## 改善箇所説明図

### 不具合内容:

側面方向指示器(右側)

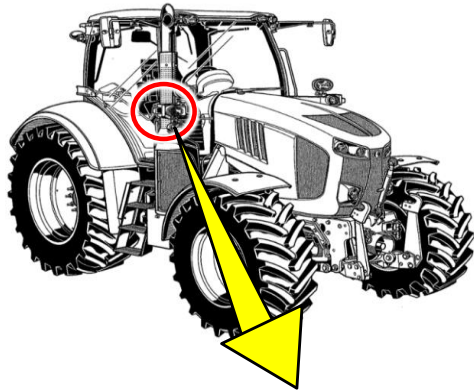
農耕トラクタの方向指示器において、側面方向指示器に使用している電球の選定が不適切なため、前面及び後面に備える方向指示器の点灯操作状態及び作動状態を運転者席の運転者に正しく表示出来ないため、保安基準に適合しない。

全車両、側面方向指示器に使用している電球を対策品に交換する。

白色マーキング

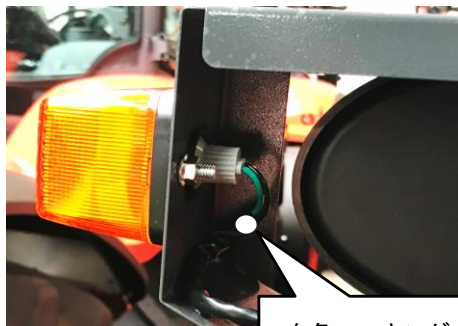
### 改善後の識別:

下図の場所(側面方向指示器のハーネスのビニールチューブ)に白色マーキングを実施する。
